Nome do Projeto: Estudo de Impacte Ambiental do Projeto de Execução da ETAR de Ermesinde e Alfena

Entregável: **Resposta aos elementos adicionais**

**ELEMENTOS ADICIONAIS SOLICITADOS PELA AUTORIDADE
DE AIA, PARA EFEITOS DE CONFORMIDADE DO EIA**

Processo de Licenciamento Único Ambiental N.º PL20250516005210

Figura 7.2 – Áreas de dispersão das emissões atmosféricas na envolvente da chaminé.

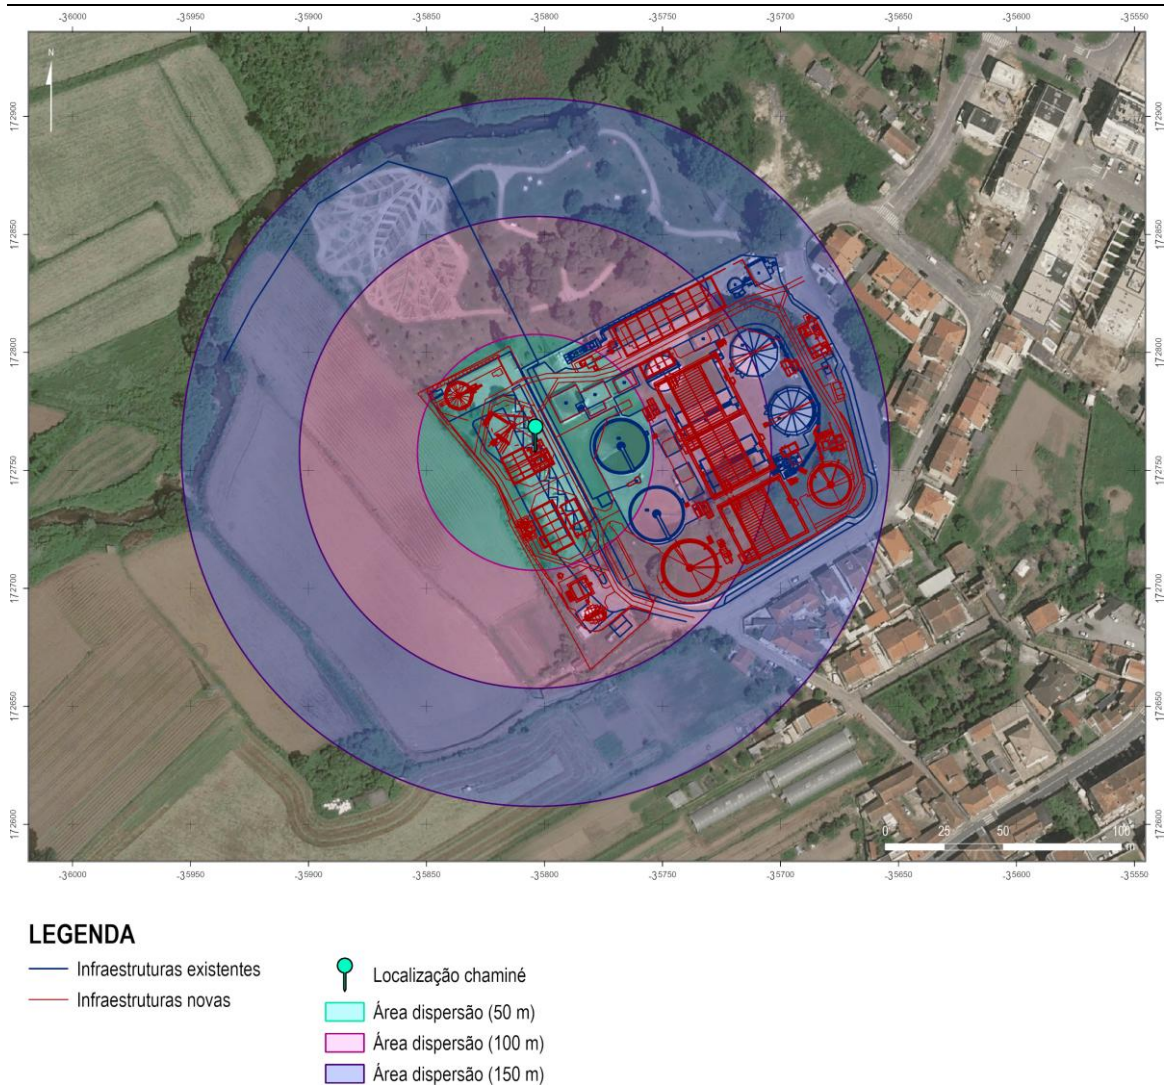
No caso das fontes pontuais (caldeira e central de cogeração de autoconsumo) deverá incluir-se planta à escala adequada com identificação das chaminés, obstáculos determinantes e respetivas características. O domínio de aplicação do modelo, que deve abranger toda a envolvente potencialmente afetada (recetores sensíveis próximos).;

Os resultados dessa simulação encontram-se apresentados no **ANEXO 01** ao presente documento (além de ter sido anexado ao **EIA Consolidado** como **Relatório Técnico n.º 3** (documento “Relatorio Tecnico 3”). A análise demonstrou que, com a utilização de uma chaminé de 5 m de altura, os valores de concentração máxima a 2 m de altura (altura de respiração) se registam a cerca de 46 m de distância da chaminé, sobretudo em cenários de menor capacidade de dispersão (i.e., regime de ventos mínimos). Importa salientar que, na área envolvente até 50 m da chaminé, não existem recetores sensíveis, uma vez que grande parte da área se encontra dentro do perímetro da ETAR e em terreno agricultado (cf. **Figura 7.2**).

As concentrações simuladas a 2 m de altura, representativas da zona de respiração humana, encontram-se na **Figura 7.3**. Foram testados diferentes cenários de emissão de NO_x, de forma a abranger toda a variabilidade expectável do motogerador. Os resultados indicam concentrações entre 0,08 mg/m³ (classificação de qualidade do ar “Bom”, segundo o IQAR) e 0,15 mg/m³ (classificação “Médio”).

Os primeiros recetores sensíveis localizam-se a distâncias entre 100 e 150 m. Mesmo nestes pontos, no cenário em que a velocidade de vento é intermédia e há uma maior emissão de NO_x (ver gráfico inferior da figura seguinte), as concentrações estimadas variam entre 0,10 e 0,13 mg/m³, correspondendo igualmente a classificações de qualidade do ar entre “Médio” e “Bom”, de acordo com o IQAR.
